# 南京市江北新区管理委员会建设项目批前公示

## NO. 新区 2021G15 地块房地产开发项目规划许可变更

为了提升项目品质，对该项目进行优化调整如下：

附图：6-14

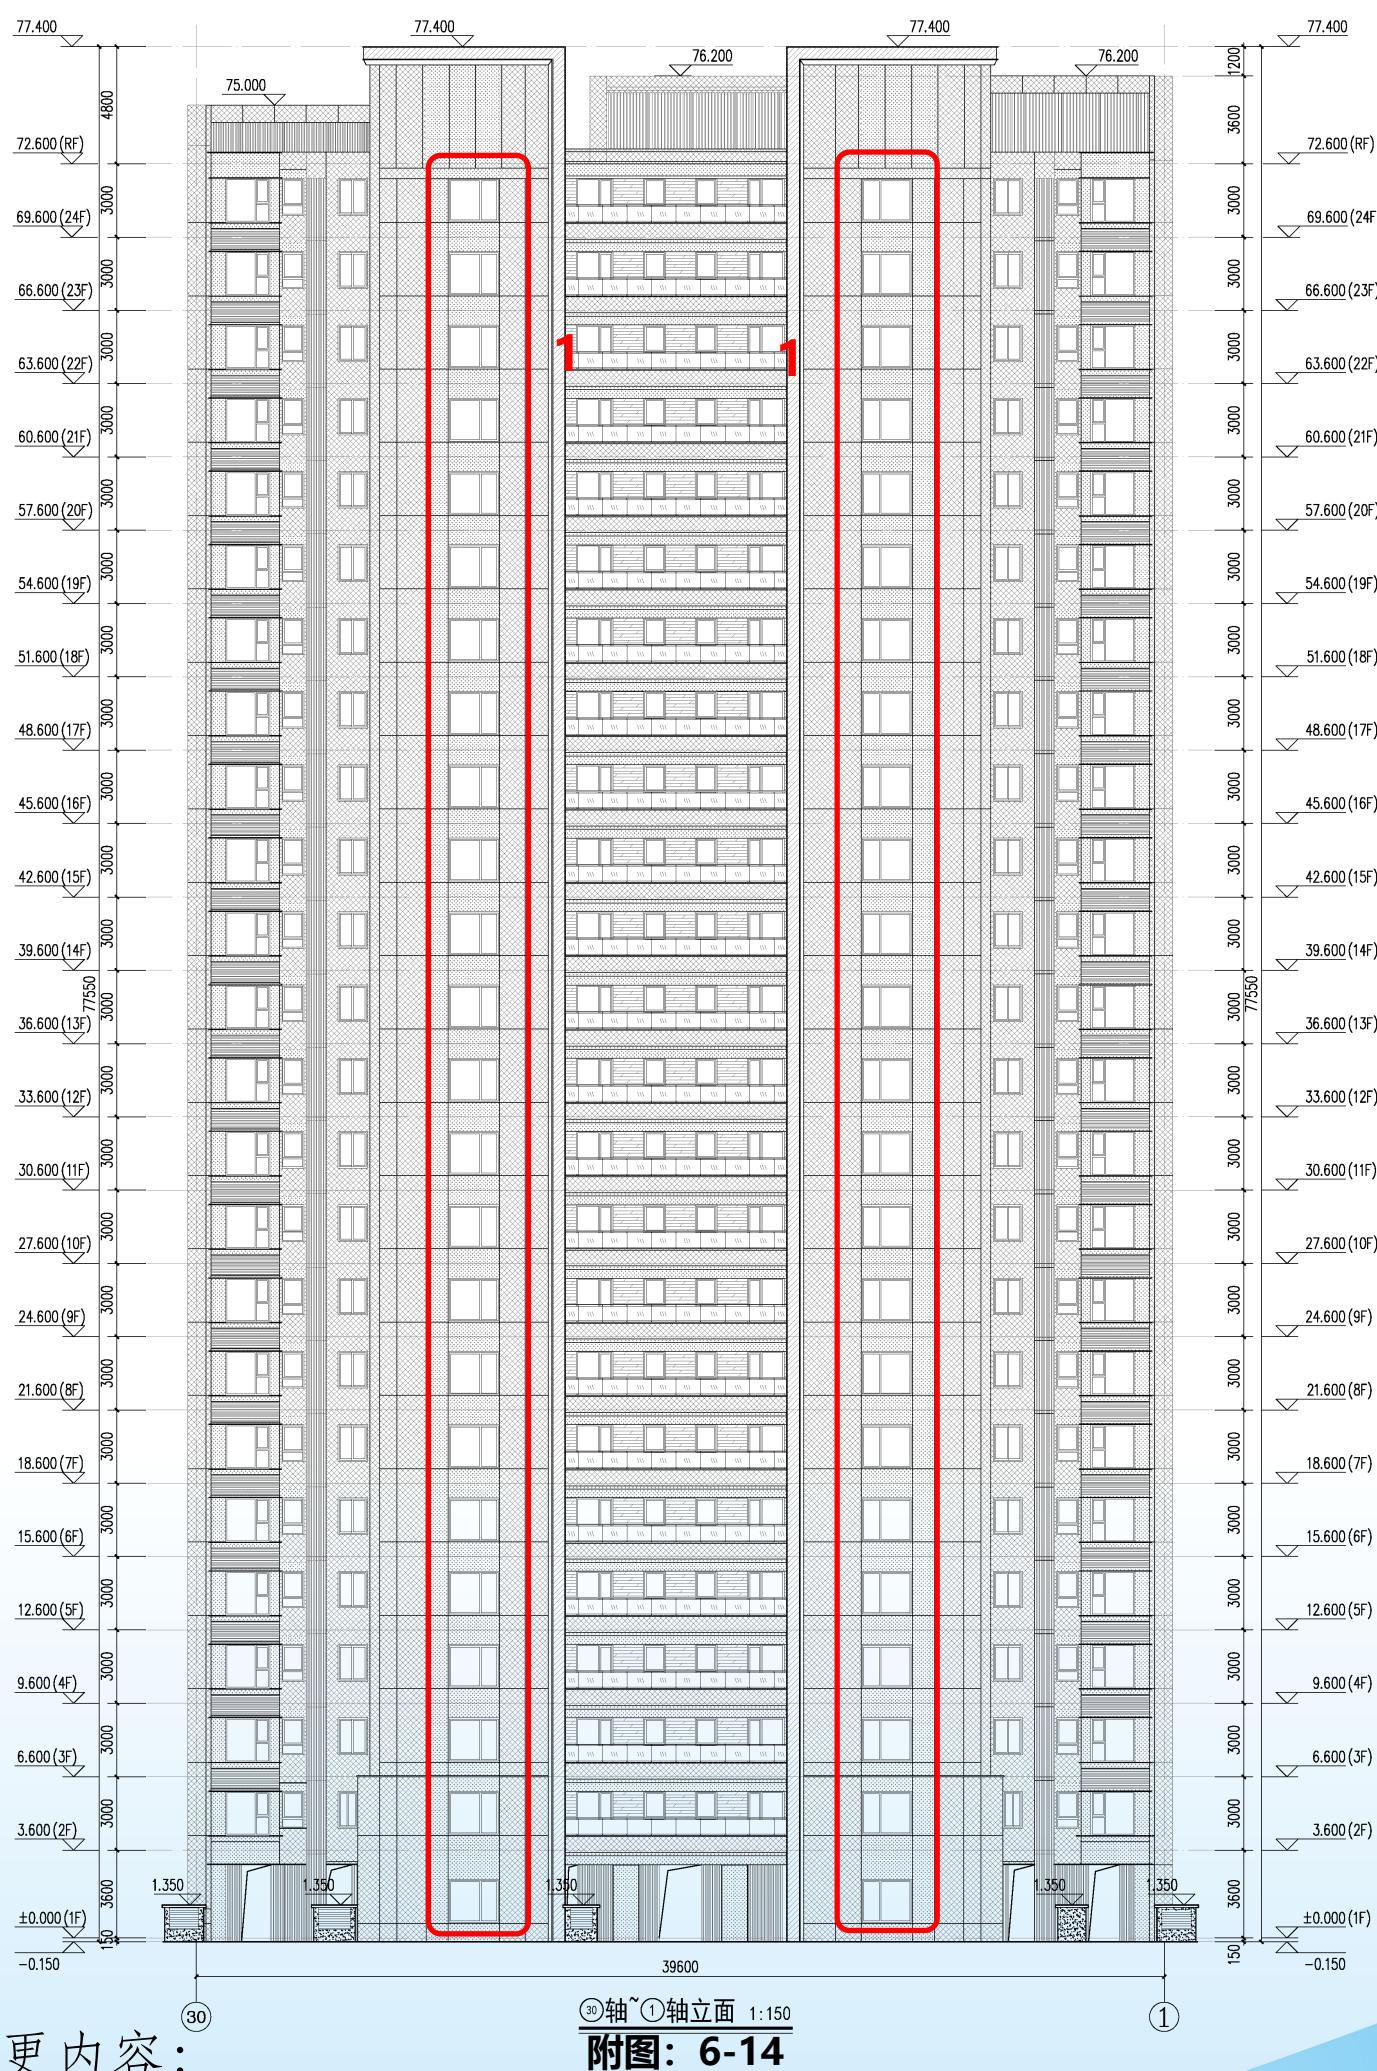
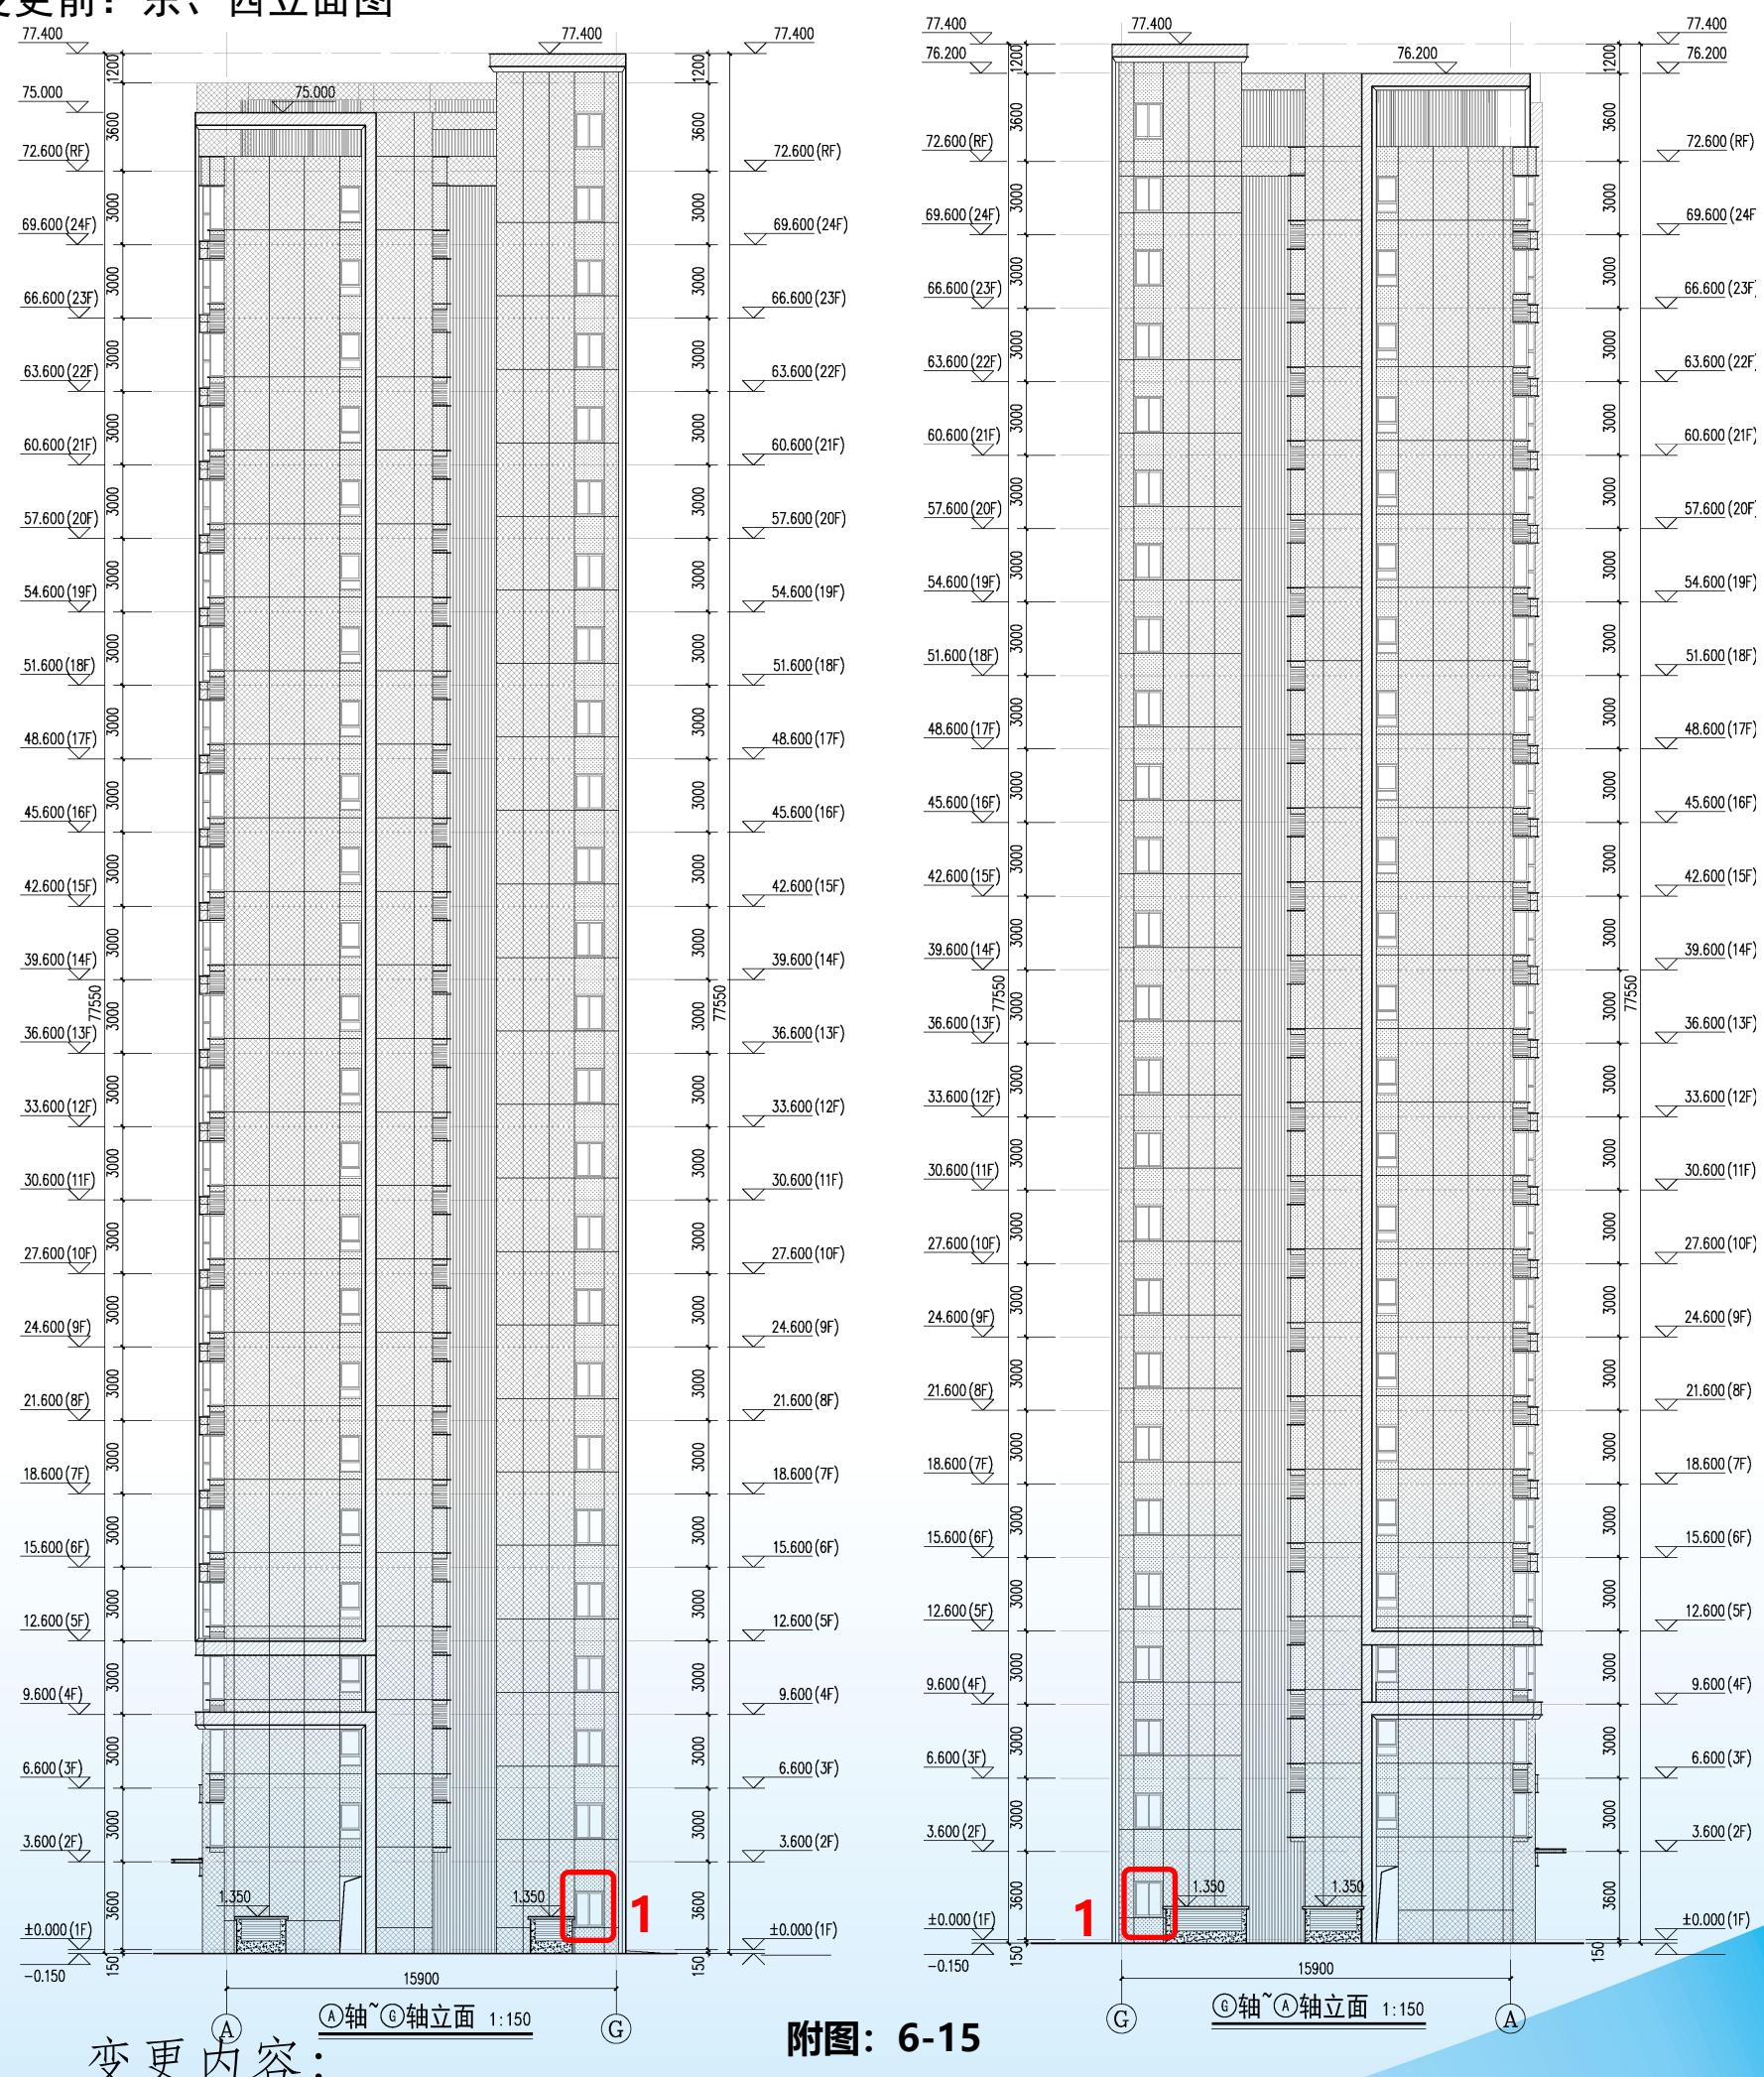
(1) 9#14#15#楼北立面合用前室外窗尺寸由 1500mm 高调整至 1800 mm 高，北立面相应调整。

附图：6-15

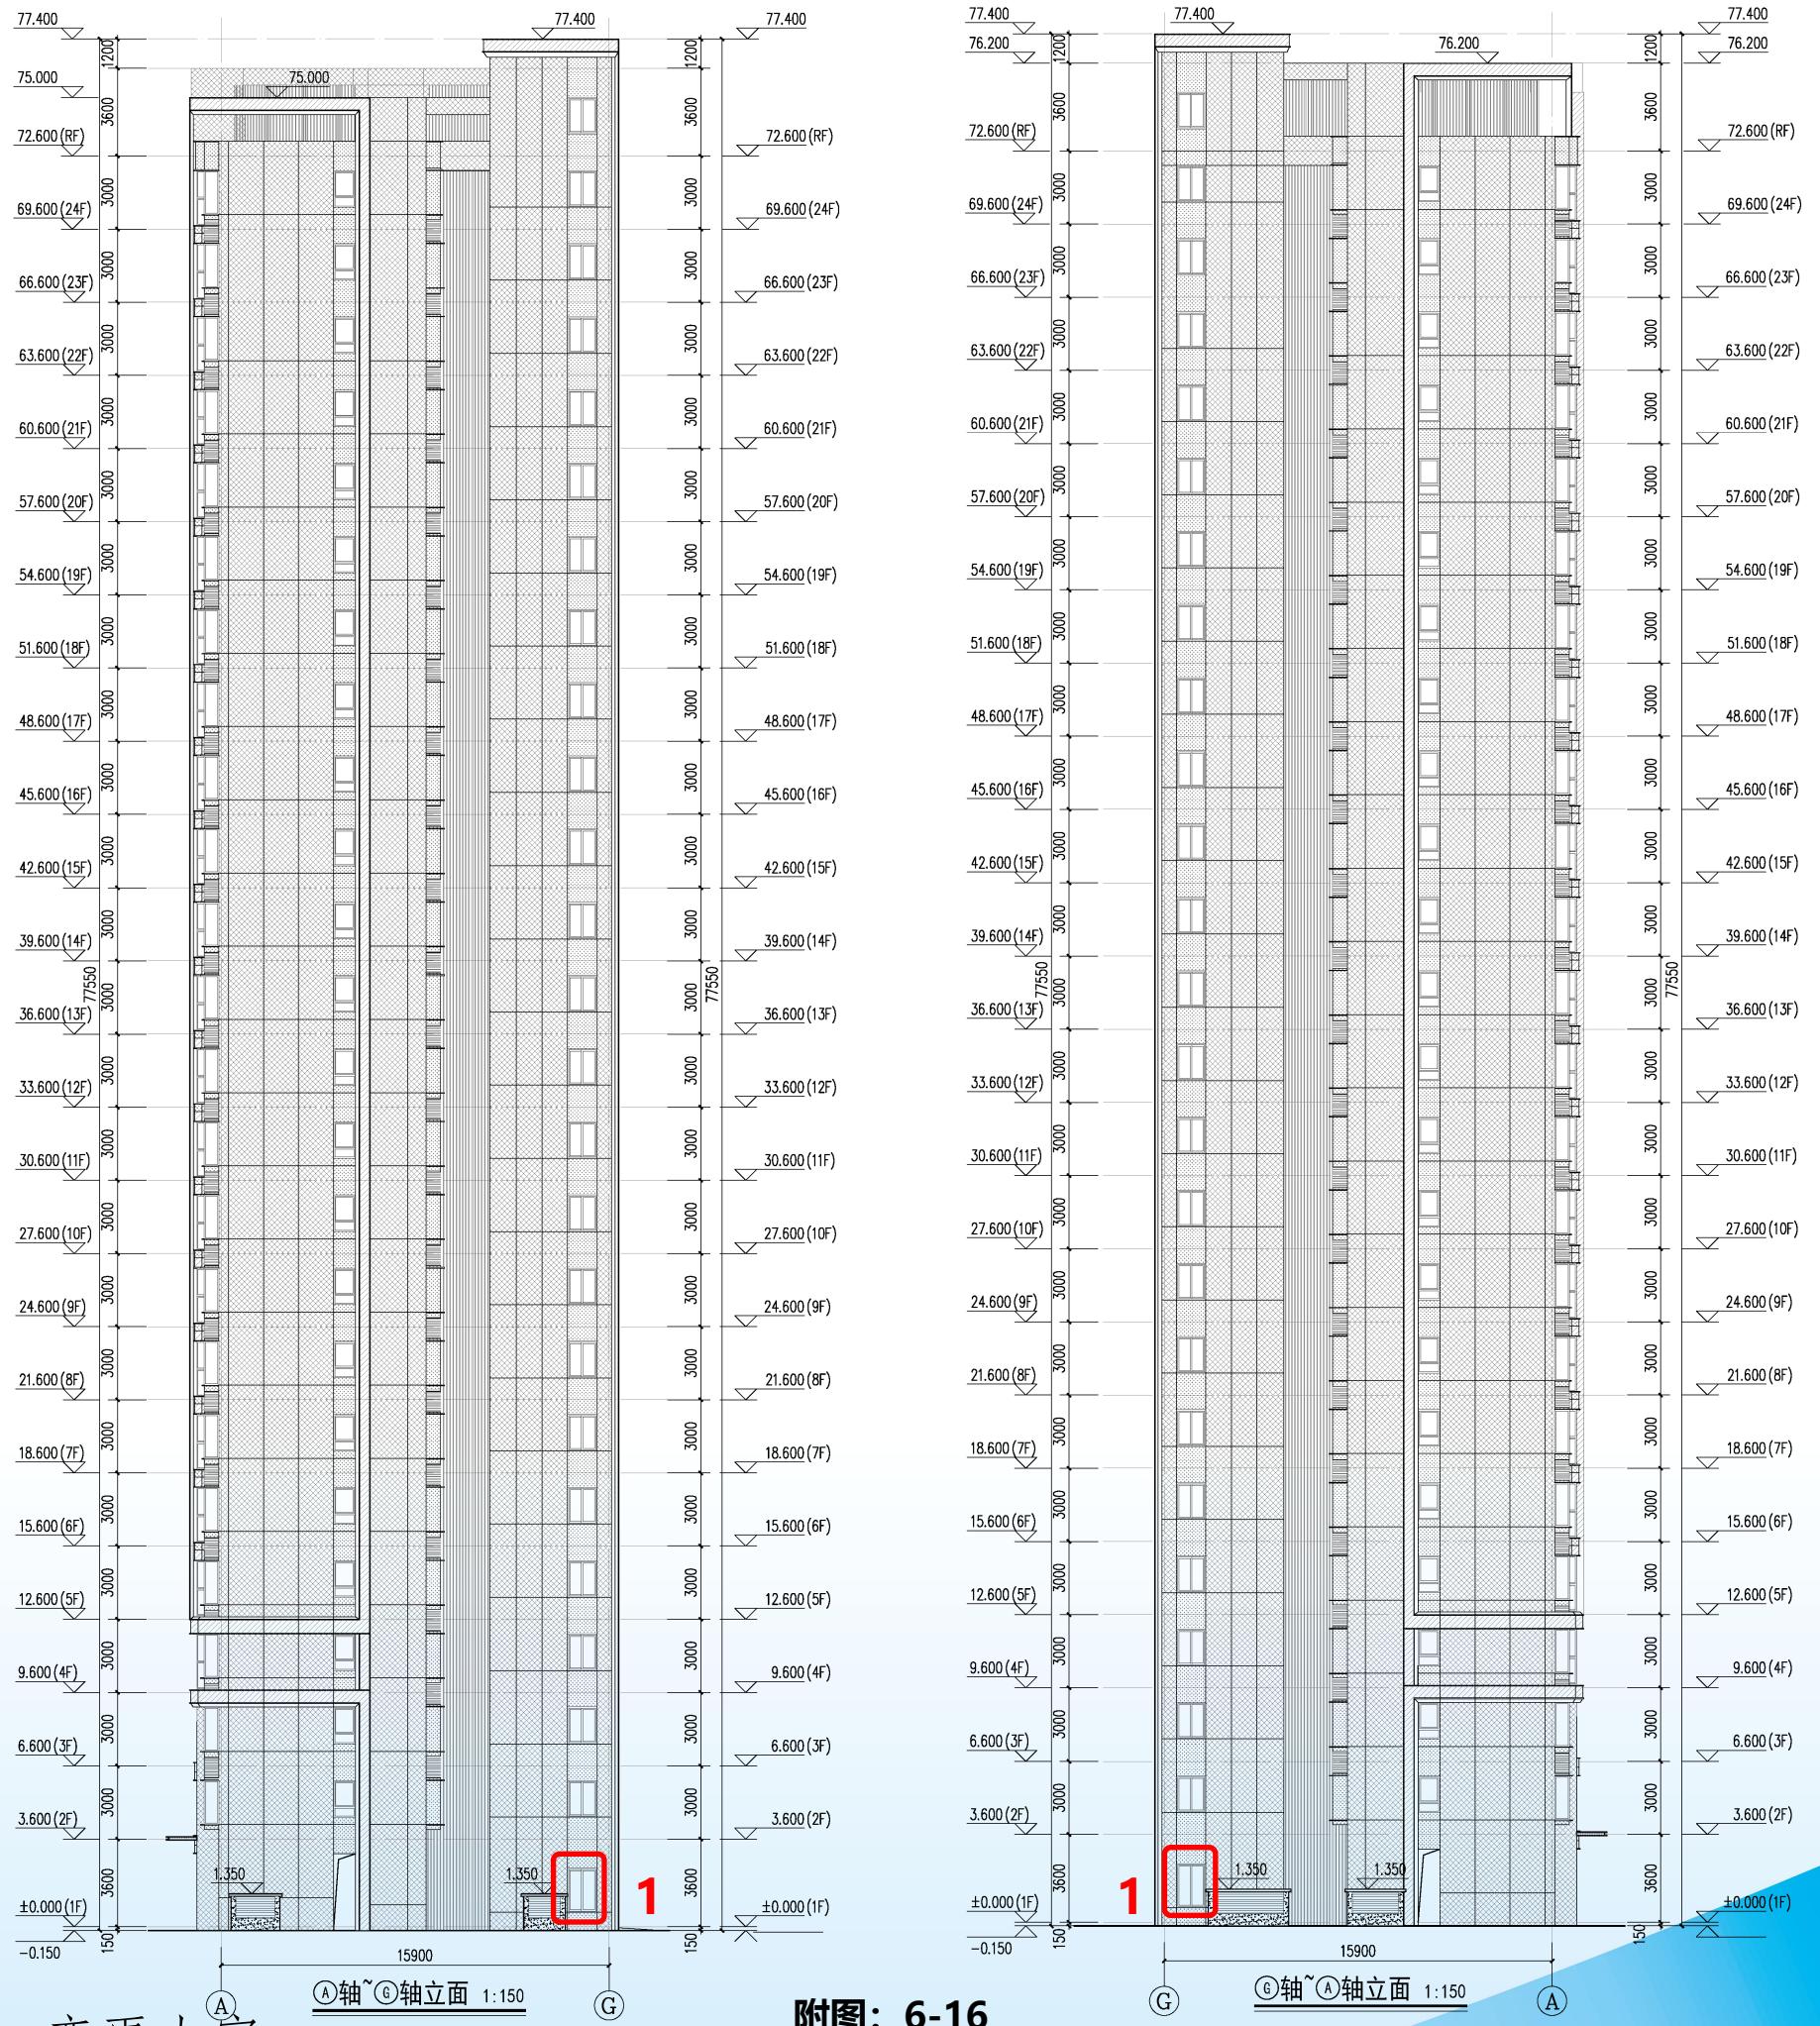
- (1) 9#14#15#楼东、西立面一层楼梯间外窗尺寸由 1500mm 高调整至 1800 mm 高，东、西立面相应调整。
